47M-07-003

## 不具合連絡書

101CFP-456-42F

P0.3MMN-ZIF INSERT MOLD

略図(必要な場合のみ)

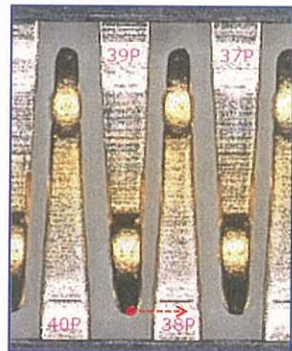
コンタクト接触部ピッチ寸法不具合  
0.3mm±0.03に対し0.336～0.350mmのものあり
